質問回答書

年 度	令和7年度
工事(業務)番号	第25100060号
工事(業務)名	松江雨水幹線工事その2
工事(業務)場所	和歌山市松江東3丁目地内から松江東4丁目地内まで
質問事項	回答事項
1. 推進工事の見積用設計書で、第57内訳書、L型側溝復旧には、コンクリート1.7m ³ が計上されていますが、型枠や、歩車道境界ブロックは、必要ないのでしょうか。あるいは、プレキャスト製品での復旧でしょうか。復旧方法について、どのようにお考えかご教示願います。設計書と復旧方法に差異が出た場合は、設計変更の対象と考えてよろしいか。	1. L型側溝復旧は現場打で現況復旧と考えており、歩車道境界ブロックは必要ありません。型枠については計上漏れのため、監督職員と協議のうえ、変更対象とします。 設計書と復旧方法に差異が出た場合は、監督職員と協議のうえ、設計変更の対象とします。
2. 推進工事の見積用設計書で、第71号内訳書について、標識基礎撤去は含まれていませんが、撤去する標識の基礎は存置と考えてよろしいか。又、標識基礎設置は、0.027m ³ と記載されていますが型枠等の詳細が不明です。数量あるいは図面等の提示をお願いします。又、標識版は、材料費計上なしとなっていますので、既設流用と考えてよろしいか。	2. 標識基礎は想定しておりませんが、基礎が出てきた場合、撤去してください。 その場合、監督職員と協議のうえ、設計変更の対象とします。 標識基礎設置は、床掘、型枠、アンカーボルト、基礎コンクリートを含む歩掛となります。 設計は300×300×300mmを想定してま

質問回答書

参考図

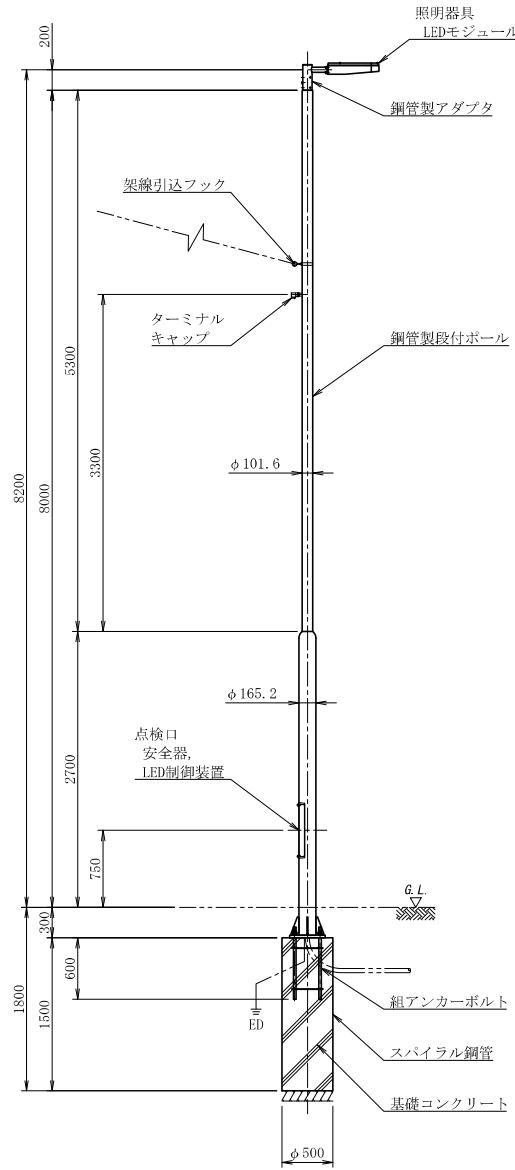
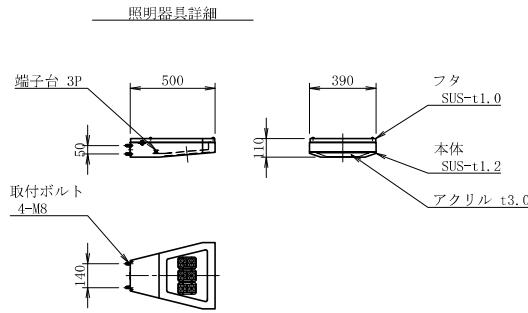
街路灯設置工材料表 1基あたり				
名称	型式・形状・仕様	数量	単位	摘要
照明器具	HS-542VAC-7W24A6 SUS-t1.0, SUS-t1.2, アクリル, LEDモジュール (54W, 5000K, ワイド配光) 塗装仕上	1	台	LED制御装置別置
钢管製アダプタ	AD2-542V-ZP STK φ89.1-t3.2, STK φ48.6-t2.3 溶融亜鉛メッキ後、塗装仕上	1	個	
钢管製段付ポール	B-80-635SRZP STK φ165.2-t4.5, STK φ101.6-t3.2 溶融亜鉛メッキ後、塗装仕上	1	本	
組アーチャーボルト	4M24-700-250 ネジ部溶融亜鉛メッキ	1	組	
架線引込フック	バンド付き	1	個	
ターミナルキャップ		1	個	
安全器		1	個	
LED制御装置		1	個	
電線		8.3	m	電源
D種接地材		1.5	m	接地
コンクリート		1	本	
スパイラル钢管	φ500	0.295	m ³	
切込砕石		1.5	m	
			m

ポール高さ： 8.0 m
発光部高さ： 8.2 m

<p>す。標識板については、ご認識のとおりです。</p>
3．今回の案件は、推進工事と水道移設工事に分かれています。調査基準価格、失格価格の算定方法について、各々で調査基準価格、失格価格を算出し、合算した価格と考えてよろしいか。	<p>3．調査基準価格は、「和歌山市企業局建設工事等に係る低入札価格調査の実施要綱」の第5条に記載のとおり、本体工事（推進工事）及び付帯工事（水道移設工事）の各費目（直接工事費、共通仮設費、現場管理費、一般管理費等）ごとに、それぞれ係数を乗じて得た額（その額に1円未満の端数があるときは、その端数を切り捨てた額）の合計額（その額に10,000円未満の端数があるときは、その端数を切り捨てた額）としています。なお、最低制限価格及び失格価格の設定基準については公表しておりません。</p>
4．前記以外の方法で調査基準価格、失格価格を算出場合、お考えの算出方法をお教え下さい。	<p>4．上記3．のとおりです。</p>
5．推進工事の見積用設計書で、到達立坑付帯工に計上されている仮設照明設置工の設置場所が図面（24／30）などを見ても確認できません。お考えの設置場所をご教示下さい。又、道路照明灯建柱には、材料費が含まれていませんが、流用と考えてよろしいか。 同様に、街路照明灯が1式計上で、内容が不明ですが、材料は、既設流用でしょうか。また、配線工事、基礎工事が、計上されていないようと思われますが、どのようにお考えかご教示願います。	<p>5．仮設照明については、到達立坑基地の支障にならない位置かつ周囲安全に配慮し、設置願います。 街路照明灯の復旧については、材料費・配線工事は1式計上に含まれています。 基礎工事については計上漏れのため、監督職員と協議のうえ、設計変更の対象とします。 現状の街路照明灯の同等以上のものを復旧願います。 参考図を別添のとおり添付します。</p>
6．推進工事の見積用設計書で到達立坑付帯工には、復旧工事が含まれていませんが、本工事で復旧は行わないと考えてよろしいか。	<p>6．ご認識のとおりです。</p>
